Název veřejné zakázky:
„Oprava / výměna oken a dveří průčelí ulic Kotlářská a Kounicova“

VYSVĚTLENÍ, ZMĚNA NEBO DOPLNĚNÍ ZADÁVACÍ DOKUMENTACE

Vysvětlení zadávací dokumentace č. 1 ze dne 16. 2. 2023

Položkový rozpočet

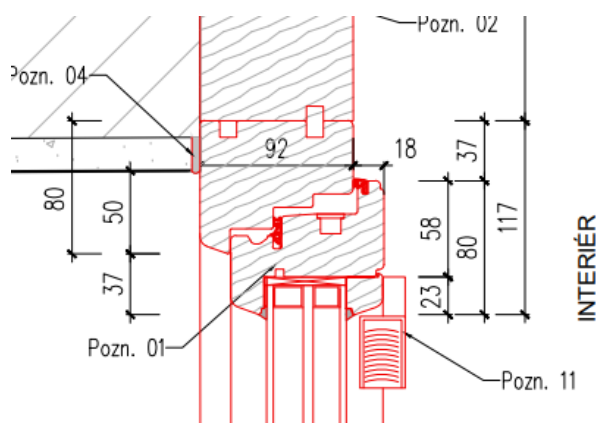
P.č. Díl:	Číslo položky 11	Název položky Přípravné a přidružené práce	MJ	množství	Požadavek na doplnění, upřesnění položek
2	11-01.R	Dočasné provizorní zabetonování otvorů, v místech demontovaných repasovaných pozic	sada	1,00000	jaké je množství a rozměry otvorů?
3	11-02.R	Zakrývání a ochrana dotčených vnitřních povrchů, proti mechanickému poškození po dobu výstavby	sada	1,00000	o jaké povrchy se jedná? jaké je jejich množství a rozměry?
Díl:	96	Bourání konstrukcí			
27	96-01.R	Demontáž sekčních vrat, vč. odvozu a likvidace	sada	1,00000	o jaká vrata se jedná (materiál, rozměry, ...)?
		VON			
Díl:	ON	Ostatní náklady			
2	005211020R	Ochrana stávaj. inženýrských sítí na staveništi	Soub or	1,00000	o jaké sítě se jedná, jejich počet a druh?
3	005211030R	Dočasná dopravní opatření	Soub or	1,00000	O jaké dopravní opatření se jedná, doba jejich trvání a rozsah?
		VON-Z			
Díl:	VN	Vedlejší náklady			
2	005 21-1040.R	Užívání veřejných ploch a prostranství	Soub or	1,00000	O které plochy se jedná a jejich rozsah a doba užívání.

2	11-01.R	Dočasné provizorní zabeďnění otvorů, v místech demontovaných repasovaných pozic	sada	1,00000	jaké je množství a rozměry otvorů?
---	---------	---	------	---------	---

Jedná se položku zabezení vstupních vrat a dveří při nutnosti potřeby demontáže a odvozu výplně na dílnu k repasování.

Zejména pozice dveří typ 11, 13, 10, dále dočasné zabezení demontovaných pozic sklepních oken (typ 08, atd.), pokud montáž přímo nenavazuje na jejich demontáž. Nutno zabránit proniknutí cizích osob do budovy během realizace.

3	11-02.R	Zakrývání a ochrana dotčených vnitřních povrchů, proti mechanickému poškození po dobu výstavby	sada	1,00000	o jaké povrchy se jedná? jaké je jejich množství a rozměry?
---	---------	--	------	---------	--

Dočasné zakrývání manipulačních tras na stavbě, zejména chodby, schodiště apod. Uvedenou položku nelze v návaznosti na organizaci stavby rozpočítat. Přístupové a manipulační plochy určí investor a dodavatel před zahájením prací. Zakrývání možno provádět například textilií, lepenkou, deskami, apod.

27	96-01.R	Demontáž sekčních vrat, vč. odvozu a likvidace	sada	1,00000	o jaká vrata se jedná (materiál, rozměry, ...)?
----	---------	--	------	---------	--

Jedná se o vrata do průjezdu, viz PD a foto. Výplň bude nahrazena pozicí TYP10.

2	005211020R	Ochrana stávaj. inženýrských sítí na staveništi	Soubor	1,00000	o jaké sítě se jedná, jejich počet a druh?
---	------------	---	--------	---------	---

Zjistit a případně ochránit IS v místě výkopů patek v průjezdu (pro bránu), dále ochránit případná vzdušná vedení NN, troleje a kotvení pro DPMB, v místech kolize s fasádním lešením. Nutno koordinovat se správou budovy (investorem) a správcem dané sítě.

3	005211030R	Dočasná dopravní opatření	Soubor	1,00000	O jaké dopravní opatření se jedná, doba jejich trvání a rozsah?
---	------------	---------------------------	--------	---------	--

V místech, kdy například zařízení staveniště, případně stavební buňky, lešení, stavební výtah apod. částečně zasahují do komunikace, nebo veřejných prostor a tvoří tak omezení. Dále při skládání a nakládce (vykládce) lešení, nebo v případě použití např. autojeřábu v komunikaci. Nutno dočasně opatřit příslušným dopravním značením. Položku nelze rozpočítat, záleží na schopnostech a koordinaci stavby zhotovitele, který si před zahájením prací musí veškerou administrativu zajistit dle harmonogramu prací. Nutná součinnost s příslušnými úřady.

Celková výška 117 mm, stavební hloubka 92 mm

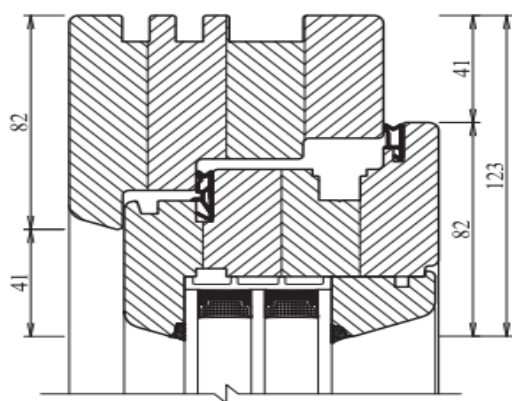
„V projektové dokumentaci část OA-BRNO--OKNA-VYMENA---10-2022__1.10_OK_DETAIL-okno_noveIV92_detail.pdf jsou jednoznačně a přesně zakótovány rozměry jednotlivých profilů, poutců, sloupků, lišt a zasklívacích lišt a srazů křídel. Je nutné dodržet tyto absolutní rozměry nebo jsou přípustné drobné odchylky např. v úhlech lišt, případně rozměrové do 5 mm. **Takovéto zadání vylučuje ze soutěže všechny potenciální výrobce oken mimo toho konkrétního, kterého details byly pro specifikaci prvků použity. Tato skutečnost je podle našeho názoru v rozporu se zákonem o zadávání veřejných zakázek.**

Například:
Požadavek v zadání

Oproti tomu profilace našeho dodavatele výplní

Celková výška 123mm stavební hloubka 94mm.

Je nutné dodržet tyto absolutní rozměry? Nebo je možné nabídnout jiné parametry těchto prvků s dodržением jejich základních rozměrů s přípustnými odchylkami v zadaném rozpětí (např +/- 5 mm)

Současně vás žádáme o specifikaci konkrétního dodavatele, z jehož podkladů vychází specifikace oken v podkladech.

Zadavatel stanovil zadávací podmínky a technickou specifikaci bez ohledu na konkrétního dodavatele a na takto stanovených parametrech trvá.

Výrobci, kteří jsou schopni provést okna v požadovaných rozměrech je více, nejde tedy o preferenci konkrétního výrobce. Finální zpracovaná profilace oken vychází z návrhů a řešení okenních profilací různých výrobců a byla v návaznosti na zkušenosti a další odborné konzultace zpracována právě takto, jak je nyní předložena v projektové dokumentaci a příslušných detailech. Jedná se o specifickou profilaci a okna, které bylo potřeba vzhledem k požadavkům investora a dotčených orgánů zpracovat tak, aby odpovídaly ve více ohledech a parametrech.

V závěru zadavatel sděluje, že zodpovězení dotazu žadatele, v posledním odstavci nemůže poskytnout, neboť, by postupoval v rozporu s ust. § 182 odst. 4, kdy zadavatel „*nesmí v zadávacích podmínkách použít přímý nebo nepřímý odkaz na určité dodavatele nebo výrobky...*“.

Jak bylo uvedeno v předchozí odpovědi, jedná se o zpracování více parametrů profilací dle ostatních požadavků, které jsou takto navrženy v projektu.

Mnozí dodavatelé a výrobci oken jsou schopni uvedené profilace historických oken vyrobit.
